ОБЩИНА БОТЕВГРАД

РАЗЯСНЕНИЕ по чл.33 от ЗОП

Във връзка с постъпило в община Ботевград запитване с вх.№9100-1904/11.10.2016г. относно обявена обществена поръчка с предмет: „Конкурс за обемно-устройствено архитектурно решение за оформяне на публични пространства и идеен проект за хотел и тренировъчна зала към Многофункционална спортна зала “Арена Ботевград” гр. Ботевград“, давам следното разяснение:

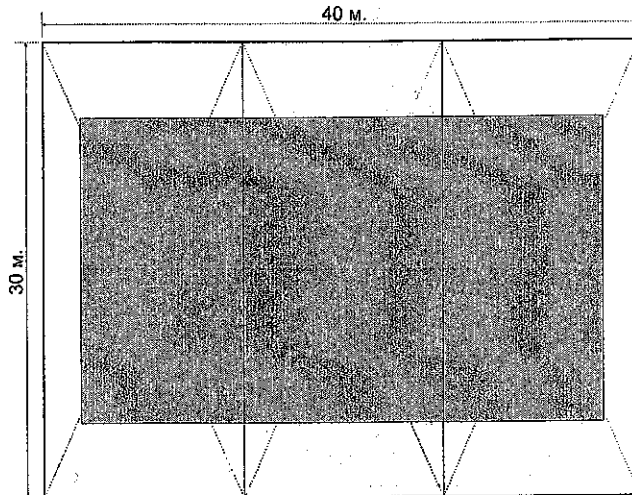
Въпрос 6: Моля Възложителят да посочи вид (за баскетбол, волейбол и хандбал или др.) и брой на тренировъчните игрища, които следва да се предвидят в тренировъчната зала.

Отговор 6: В тренировъчната зала следва да се предвидят 3 бр. игрища за баскетбол/волейбол комбинирани с 1 бр. за хандбал (както на приложената схема).
